ESTUDO DE IMPACTE AMBIENTAL
Licenciamento da Pedreira
“Lagoa nº2”

ELEMENTOS ADICIONAIS AO EIA

Noblemineral,Lda.

JANEIRO 2022

Figura 1 – Confrontações da área a licenciar (Fonte:DGEG).

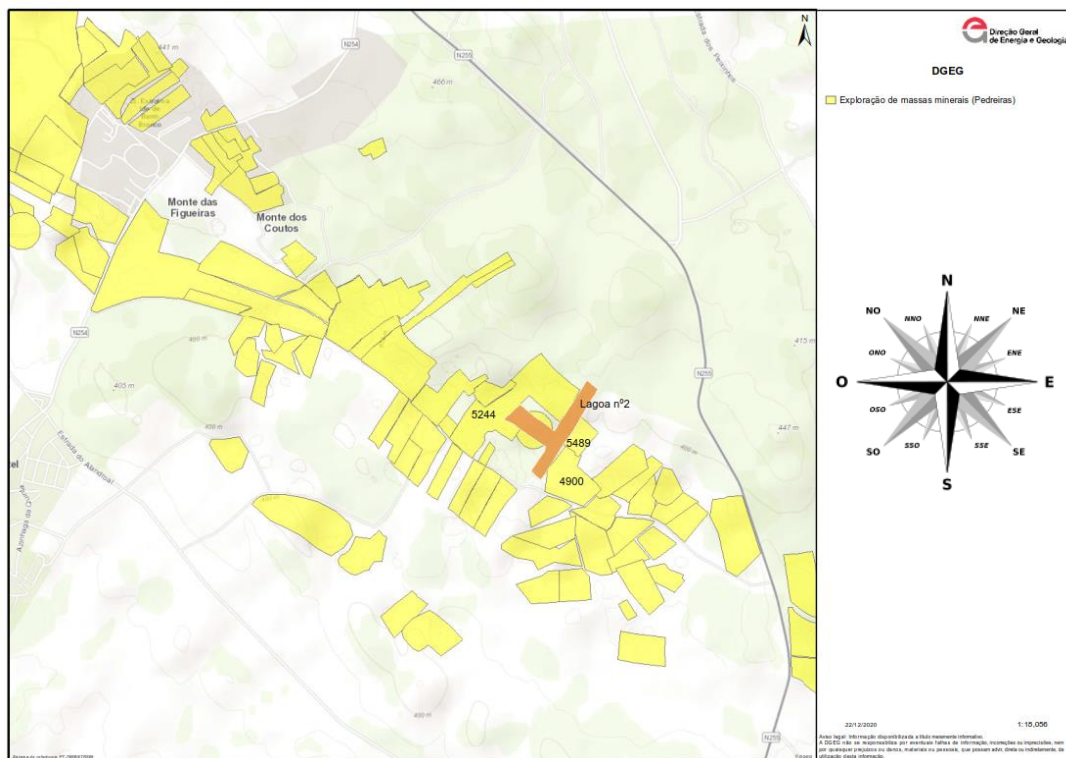
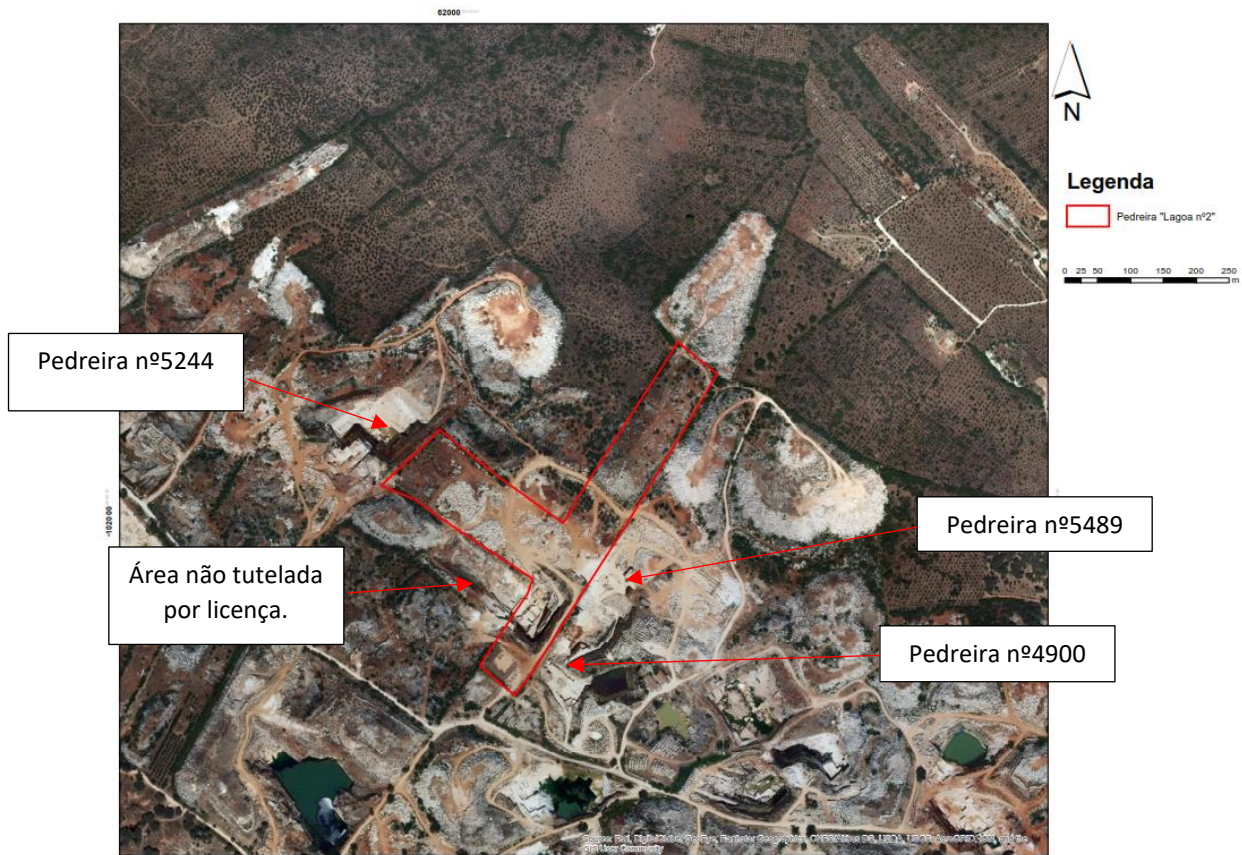
2. Segundo a base de dados da Direção Geral de Energia e Geologia, verifica-se que o Projeto:

- agrupa o total da pedreira n.º 5234 "Estacaria da Lagoa" e parte da pedreira n.º 3432 "Lagoa 2", estando a restante área em processo de recuperação;

- as duas pedreiras têm as licenças de exploração caducadas;

- as respetivas cortas possuem um desnível de cerca de 45 m;

- o caminho interior da pedreira "Lagoa 2" possui desníveis acentuados, de um lado e do outro das cortas existentes, o que coloca problemas de estabilidade;

- a envolvente está rodeada por três outras pedreiras: n.º 5489 "Herdade da Lagoa, SL", explorada por Trián Comércio de Mármore, Lda, com processo de regularização; n.º 4900 "Lagoa Marmoz", explorada por Marmoz Companhia Industrial de Mármore de Estremoz, Lda, com licença de exploração caducada e em recuperação; e n.º 5244 "Olival Grande nº 3",

explorada por Granoguli, Lda, com revisão do Plano de Pedreira em curso.

Assim, deverá:

2.1. Caracterizar a envolvente do Projeto, identificando os usos e os desníveis, quer da fase inicial quer após a fase de exploração, tendo em consideração que o Projeto confina com pedreiras não tuteladas por licenças de exploração, com pedreiras em procedimento de recuperação e com pedreiras em atividade.

Em consideração com o solicitado pela DGEG interessará analisar as confrontações da área de projeto no que respeita com as zonas de defesa demarcadas, e que se referem essencialmente ao afastamento a prédios rústicos vizinhos, e nestas zonas de defesa caracterizar aquelas que se prendem com os limites com outras pedreiras.

Assim, no caso concreto, e no que respeita às zonas de defesa, com pedreiras/áreas de exploração é possível verificar que as mesmas correspondem a:

- Limite Este – confrontação com pedreira nº5489.
- Limite Sulsudeste (SSE)– confrontação com a pedreira nº4900.
- Limites Noroeste – confrontação com a pedreira nº5244.
- Limite Sudoeste – confrontação com área anteriormente explorada e não tutelada por licença.

Figura 5. Planta Final da Lavra com representação das confrontações com os terrenos limítrofes.

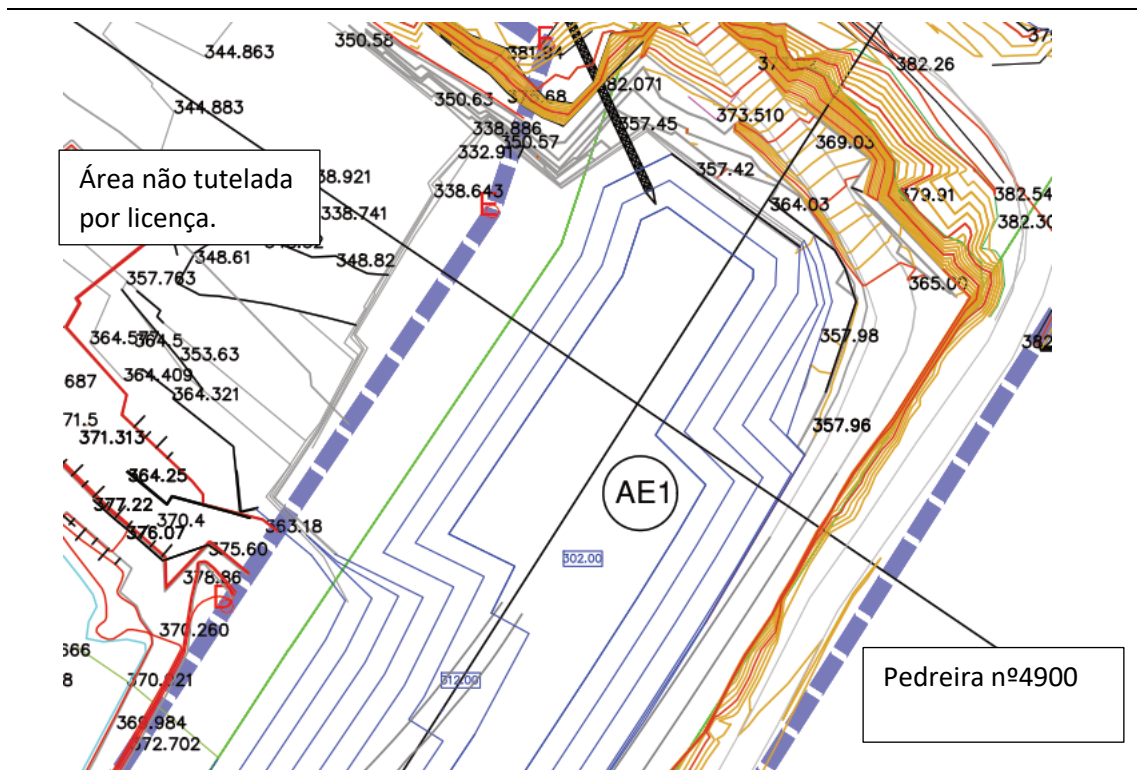
2.2. Garantir a reposição de Zonas de Defesa nos locais onde não seja possível estabelecer a lavra conjunta com pedreiras confinantes (recorda-se que a supressão da zona de defesa só poderá ser equacionada no âmbito de questões relacionadas com “a segurança para trabalhadores, terceiros e proteção do ambiente, ou por outro lado, por uma questão de lavra articulada com vista à valorização do recurso, sempre com o mútuo acordo de ambos os exploradores”.

Com a impossibilidade de explorar nesses terrenos, e enquanto não houver uma definição sobre o seu destino, a Noblemineral não poderá articular a lavra, deste modo a projeção da exploração contempla unicamente o seu desenvolvimento a partir do limite da zona de defesa, em cumprimento com a legislação em vigor, nomeadamente no que respeita ao dimensionamento final dos patamares (10:3).

Figura 8. Enquadramento dos acessos internos e externos à pedreira Lagoa nº2.

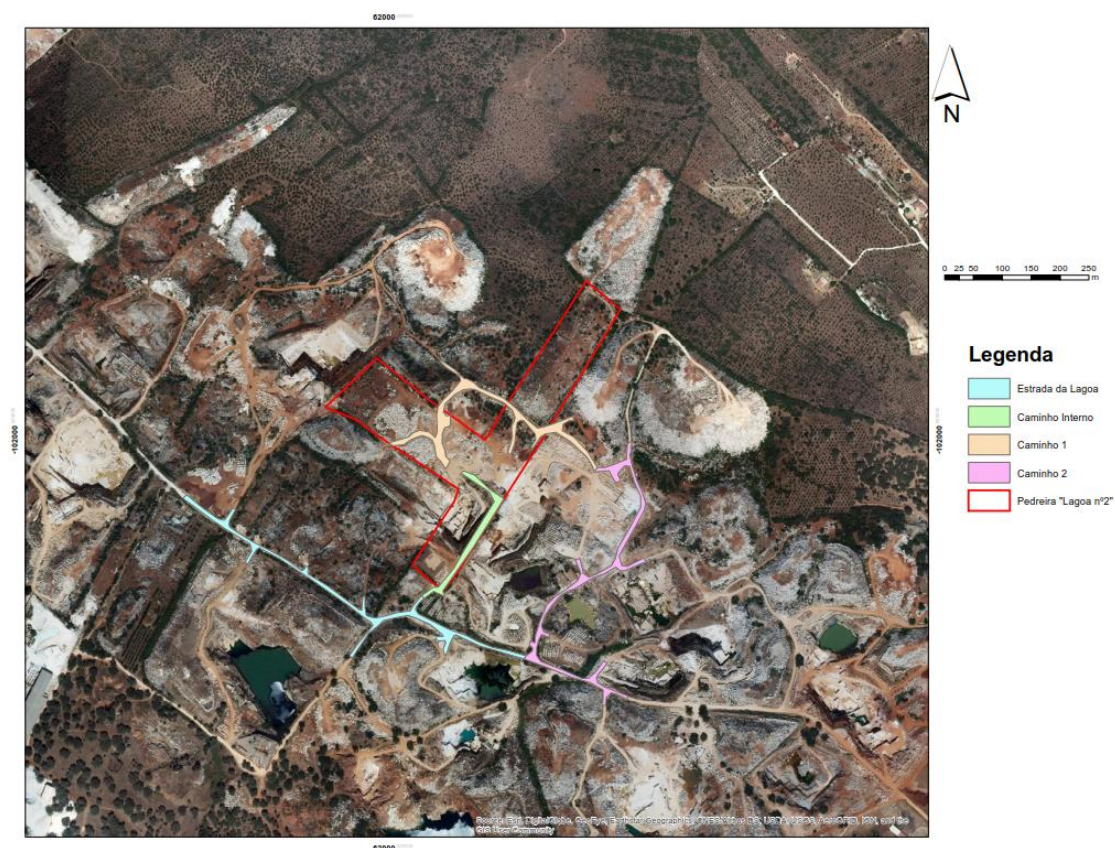
2.3. Caracterizar os acessos no interior da área do Projeto, a manter, a descativar e a prever, bem como dos acessos a partir do exterior da exploração.

A figura 8. Pretende esquematizar de forma simples a rede de acessos existentes na periferia da área de projeto.

O acesso preferencial à pedreira era efetuado pela “Estrada da Lagoa”, donde deriva um caminho de acesso exclusivo à área de exploração. Este caminho, com uma largura de aproximadamente 4 metros, está localizado sobre a zona de defesa com a pedreira nº4900, prolongando-se para o interior da área de projeto e fazendo a ligação com outro acesso a Norte (identificado como caminho 1).

O prolongamento do caminho referido, para o interior da área de projeto, demarcado a verde, passa entre as duas áreas de exploração definidas (AE1 e AE2), neste troço apresenta uma largura de sensivelmente 5 metros, confrontando a Sul com a rampa de acesso à AE1 e a norte com a área de escavação da AE2.

A curto prazo a empresa pretende manter os caminhos atualmente existentes, precavendo necessariamente todas as medidas de segurança necessárias à boa movimentação de veículos, estritamente associados à exploração, essencialmente no que se refere à carga e transporte de materiais.

Em função do desenvolvimento da atividade nas pedreiras limítrofes, nomeadamente no que respeita à evolução da exploração na pedreira nº4900, entretanto com licença caducada, a configuração dos caminhos atualmente existentes poderá ser revista.
